# **BILAN DE LA CONCERTATION PRÉALABLE DU PUBLIC** au titre du code de l'urbanisme (L-103-2)

## CONCERNANT LA RÉALISATION DE VOIES D'ENTRECROISEMENT SUR LE PÉRIPHÉRIQUE DE NANTES ENTRE LA PORTE DE L'ESTUAIRE ET LA PORTE D'ATLANTIS

15 novembre 2021 – 15 décembre 2021

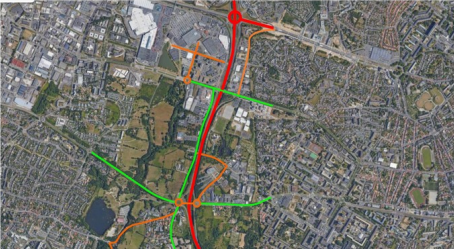
Suite à de nombreux passages de part et d'autre du périphérique est, voici l'état actuel de mon ressenti de cycliste du quotidien pour franchir le périphérique ouest :

- Rouge - Portion infranchissable
- Orange - Portion non ou mal aménagée et dangereuse
- Vert - Portion correcte
- Vert foncé - Portion réservée aux cyclistes

On remarque assez rapidement que le périphérique constitue une barrière qui demande à franchir qui nécessite réflexion et préparation de l'itinéraire.

Les aménagements sont discontinus, peu agréables et peu engageants. Ils demandent des détours importants aux seuls utilisateurs qui utilisent leur propre force pour se déplacer et qui sont les plus écologiquement viables à long terme. Il y a 2,40 km à vol d'oiseau entre les deux passages "acceptable" les plus proches !

Réponse du Maître d’Ouvrage :  
L’objectif de ce projet est bien l’amélioration de la congestion sur un tronçon localisé du périphérique.  
Il est cohérent avec l’objectif de la métropole d’améliorer le fonctionnement du périphérique sans chercher à créer une augmentation globale des trafics, et de réduction du transit dans les communes environnantes, par une incitation forte au report sur les modes alternatifs à la voiture individuelle.

Pour information, Nantes Métropole va réaliser un aménagement cyclable confortable au cours de l'année 2022 sur le chemin de la Botardière pour sécuriser le franchissement du périphérique au niveau de la Porte de Chézine pour les piétons et les cyclistes.
